**Avis de la Mission Régionale d'Autorité environnementale  
de Nouvelle-Aquitaine sur  
un projet de centrale photovoltaïque au sol de 5,6 hectares  
sur la commune de Coulounieix-Chamiers (24)**

n°MRAe 2023APNA91

dossier P-2023-14097

schéma d'implantation extrait de l'étude d'impact p.18

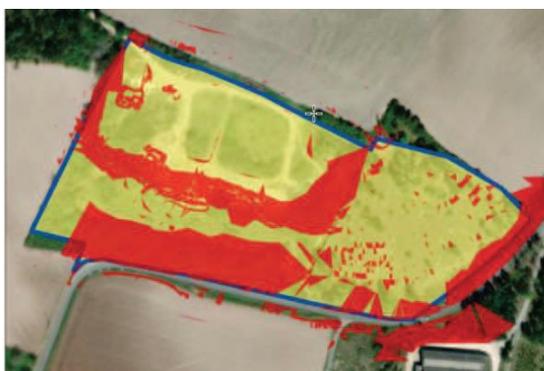
**La MRAe recommande d'exposer comment sont prises en compte les prescriptions d'aménagement issues du passé industriel du site ainsi que les engagements environnementaux relatifs aux remises en état. Les impacts potentiels du raccordement demandent également à être précisés selon les deux hypothèses envisagées. Les modalités d'entretien de la végétation restent également insuffisamment décrites (éco-pâturage et fauche) au regard des mesures d'évitement d'impacts annoncées.**

Extrait de l'étude d'impact page 51. En rouge les zones de pentes de plus de 20 %

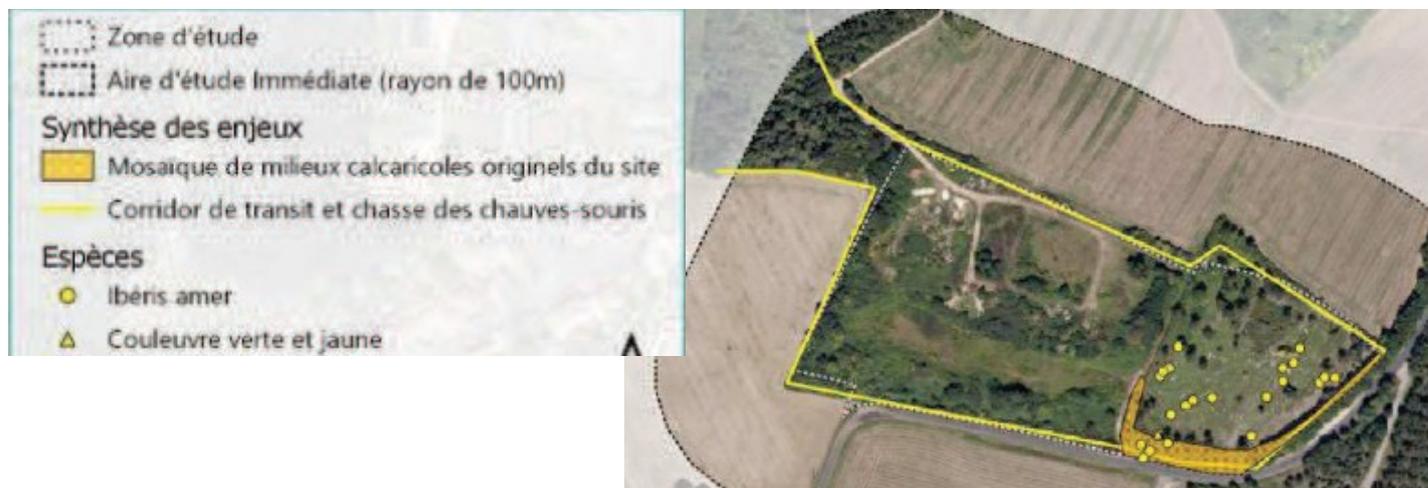
**La MRAE recommande de préciser comment le projet prend en compte les principales recommandations et prescriptions vis-à-vis de la gestion de la ressource en eau des zonages dans lesquels le site s'inscrit**
